**BIULETYN SERWISOWY**  
**Nr BE-010/SZD-59/2009 „ACRO”**

**NAZWA-TYP/MODEL:** SZD-59 „ACRO”

**DOTYCZY:** Kontroli węzłów kratownicy kadłuba.

Fig.1. Lokalizacja uszkodzeń.

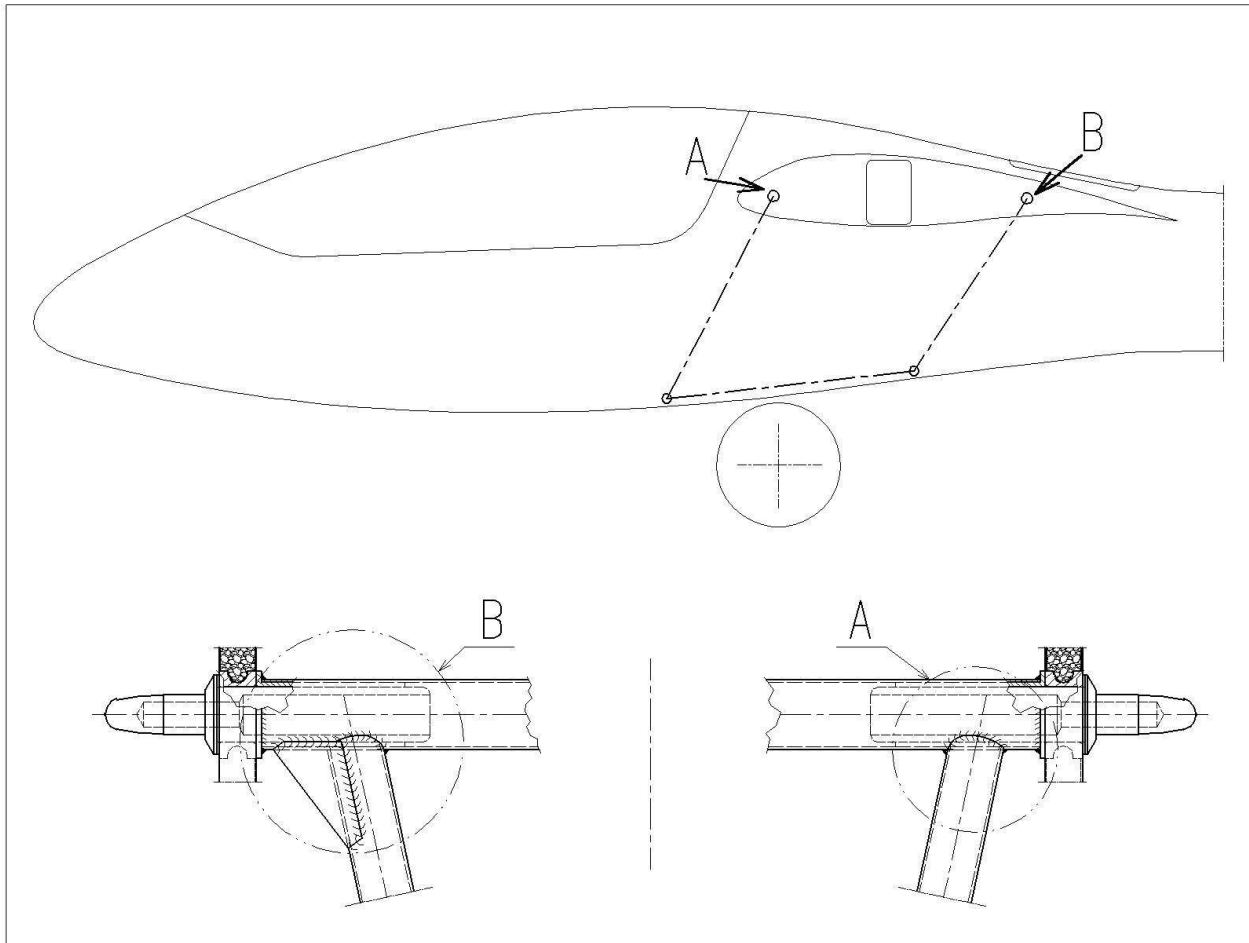
W 4 szybowcach SZD-59 "ACRO" zaobserwowano pęknięcie rury kratownicy kadłuba przy przednim zawieszeniu skrzydła w rejonie spawu.

Od strony kabiny sprawdzić wizualnie stan przedniej rury kratownicy w rejonie spawu na całym obwodzie, przy przednich zawieszach skrzydeł (patrz Fig.1, A). Od strony tylnego wziernika sprawdzić stan rury tylnej kratownicy w rejonie spawu na całym obwodzie (patrz Fig.1, B). W celu sprawdzenia tylnej rury może być konieczne użycie aparatu cyfrowego, endoskopu lub podobnego narzędzia. W przypadku stwierdzenia pęknięcia szybowiec wyłączyć z eksploatacji do czasu naprawy, a użytkownik szybowca proszony jest o zgłoszenie przypadku producentowi. Prosimy załączyć następujące informacje: numer fabryczny szybowca, nalot całkowity oraz liczbę lądowań.

5.1. Przegląd przedniej rury należy powtarzać przed każdym dniem lotnym. Przegląd tylnej rury należy powtarzać co 5 dni lotnych.

5.2. Sposób naprawy będzie podany w osobnym biuletynie.
